PARECER DA COMISSÃO DE AVALIAÇÃO

Estudo de Impacte Ambiental

“Eixo Rodoviário Aveiro/Águeda”

(AIA 3721)

Figura 3 - Interferência do ERRA com os AH de Requeixo e de Travassô (Fonte: CCDRC 2024)

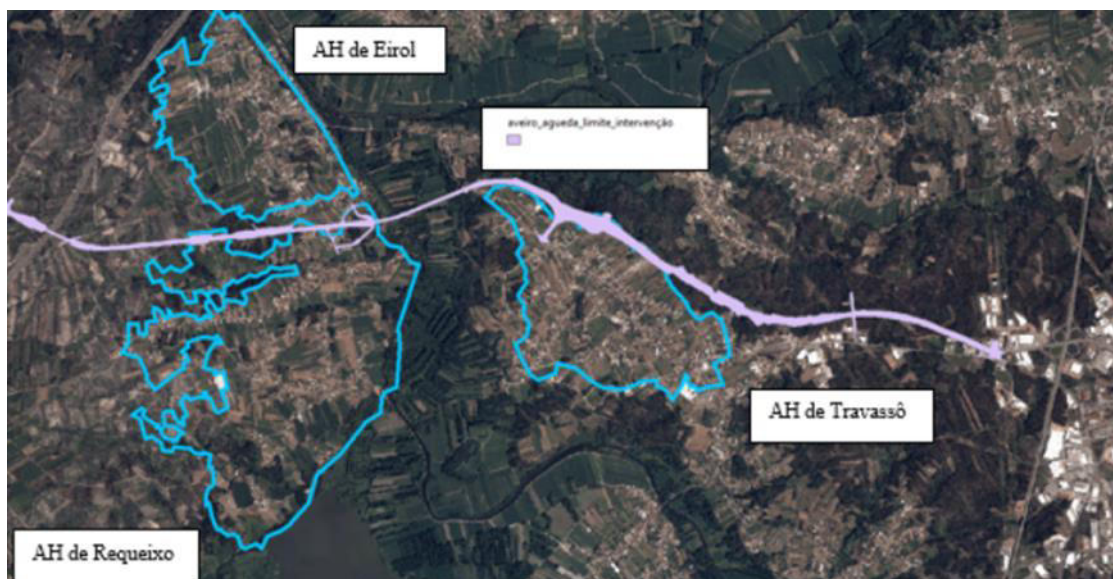
Verifica-se que o projeto interfere com dois Aproveitamentos hidroagrícolas (AH) - regadios tradicionais, o AH de Requeixo e o AH de Travassô, conforme apresentado na Figura 3.

Figura 4 – Interferência do ERAA com o AH de Requeixo (Fonte: CCDRC 2024)

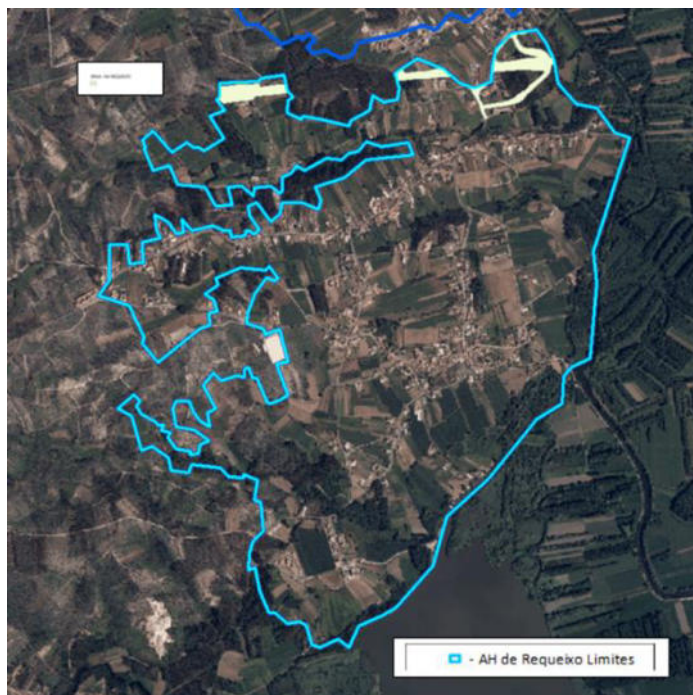
O AH de Requeixo tem uma área de 275 ha, o projeto interfere no seu limite norte, numa área de 4,9 ha ou seja cerca de 1,8% da área total do AH de Requeixo, conforme figura 4.

Figura 5 – Interferência do ERAA com o AH de Travassô (Fonte: CCDRC 2024)

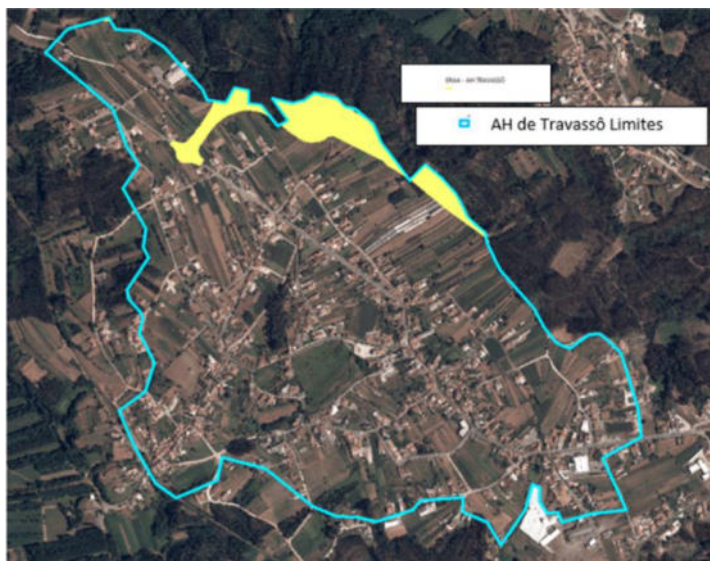
O AH de Travassô tem uma área de 139 ha, e o projeto interfere no seu limite Nascente, numa área de 5,9 ha ou seja cerca de 4,2 % da área total do AH de Requeixo, conforme figura 5.

Rede Nacional de Transporte de Gás (RNTG)

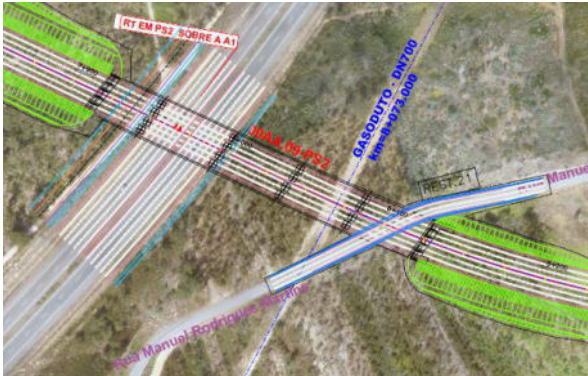
Ao longo de toda a extensão da RNTG encontra-se constituída, ao abrigo do Decreto-lei n.º 11/1994, de 13 de janeiro, uma faixa de servidão de gás com 20 m de largura centrada no eixo longitudinal do gasoduto. No interior da referida faixa, o uso do solo tem as seguintes restrições:

- Proibição de arar ou cavar a mais de 0,50 m de profundidade a menos de 2 m do eixo longitudinal do gasoduto.
- Proibição de plantação de árvores ou arbustos a menos de 5 m do eixo longitudinal do gasoduto.
- Proibição de qualquer tipo de construção, mesmo provisória, a menos de 10 m do eixo longitudinal do gasoduto.

O projeto prevê a construção de um viaduto que cruza a servidão da RNTG em conjunto com a autoestrada A1 e a Rua Manuel Rodrigues Martins, verificando-se que os apoios do viaduto estão fora da faixa de servidão do gasoduto. Caso ocorra alguma modificação numa fase posterior, a REN-G deve ser informada de imediato da nova solução para o cruzamento de modo a identificar atempadamente a metodologia que deve ser utilizada para proteção do gasoduto.

Figura 7 – Fotografia aérea do traçado e pedreiras existentes na zona (05 de agosto de 2024)

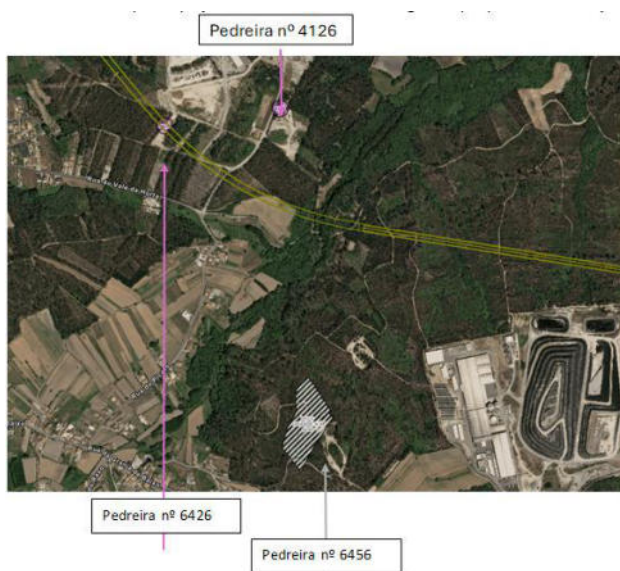
Indica a Direção de Serviços de Minas e Pedreiras/ Divisão de Pedreiras do Centro (DSMP/DPC) que existe sobreposição do traçado com pedreiras (figura 7 e 8), nomeadamente com a pedreira nº 6426 (em situação de abandono) e com a pedreira nº 4126 (caducada) cuja entidade licenciadora é a Câmara Municipal de Aveiro, a quem deve ser pedido o respetivo parecer.

Fig.01 – Fotografia aérea do traçado e pedreiras existentes na zona (05 de agosto de 2024)

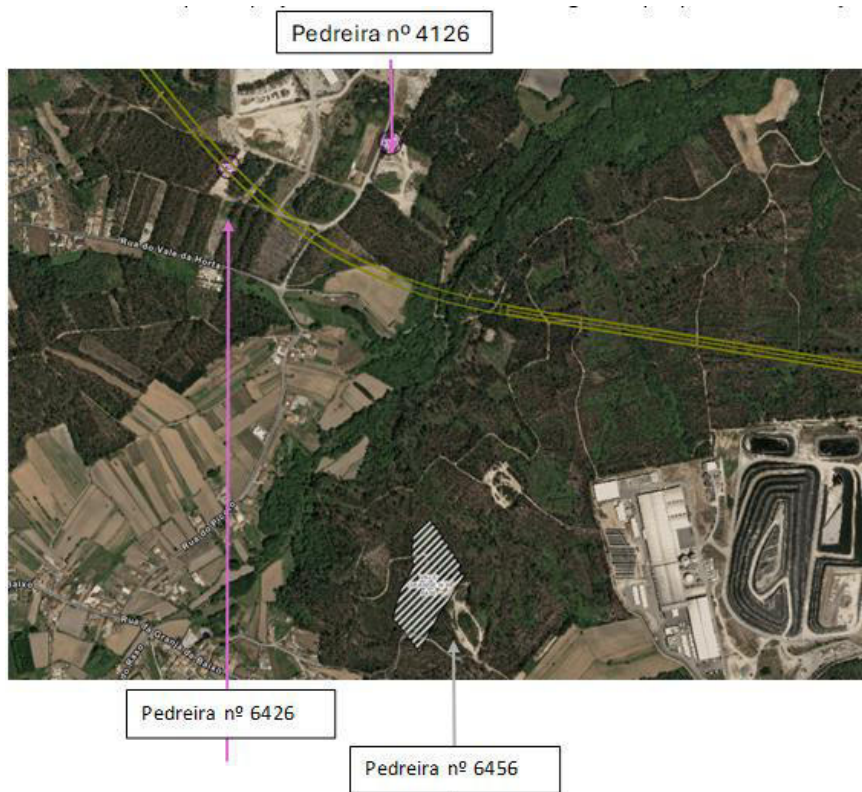
Indica a n/ Direção de Serviços de Minas e Pedreiras/ Divisão de Pedreiras do Centro (DSMP/DPC) que analisada a proposta do projeto Eixo Rodoviário Aveiro/Águeda verifica existir a sobreposição do traçado com pedreiras (figs. 1 e 2), nomeadamente com a pedreira nº 6426 (em situação de abandono) e com a pedreira nº 4126 (caducada) cuja entidade licenciadora é a Câmara Municipal de Aveiro, a quem deve ser pedido o respetivo parecer.
